送信元: 重工業プラズマ製品担当プロジェクトマーケティングマネージャー、Jorge Santana

日付: 2023年2月3日

件名: XPR トーチヘッドの変更

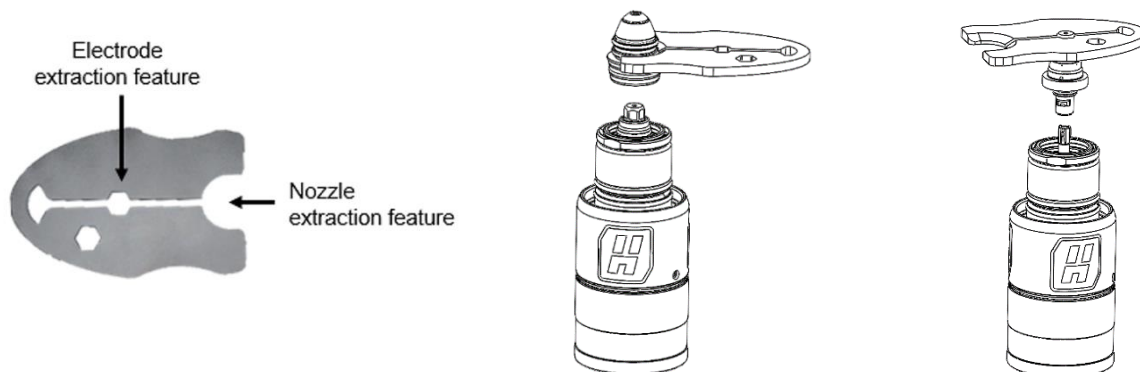
2023年2月3日より、XPR[®] トーチの変更が実施され、トーチヘッド内の電極とカソード間の電気接続の信頼性が向上しました。

この変更は、電極が緩んでいる状態によって生じるトーチの寿命問題に対処し、トーチ内部の変更 (オペレーターには見えない) と、2022年12月に発表および実装された新しい電極設計を伴います。

- 新しい XPR トーチヘッドには区別するためのマーク「+++」が記載され、更新された設計を現場で簡単に識別できるようにしています。以下を参照してください。
